LDCMS-CR/LDCFS-CR ミニクランプレバー NEW 仕様変更

LDCMS-3-16-CR

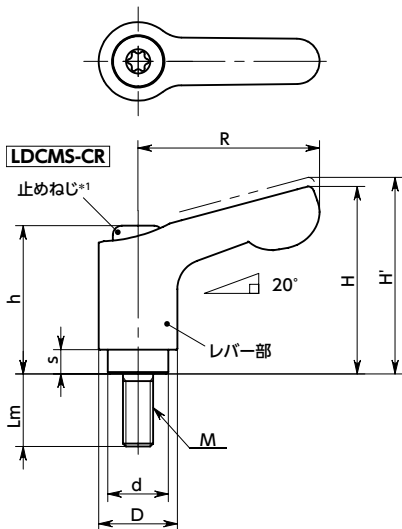
*1: 止めねじの頭の形を六角穴付きからヘキサロピュラ穴付きに変更しました。
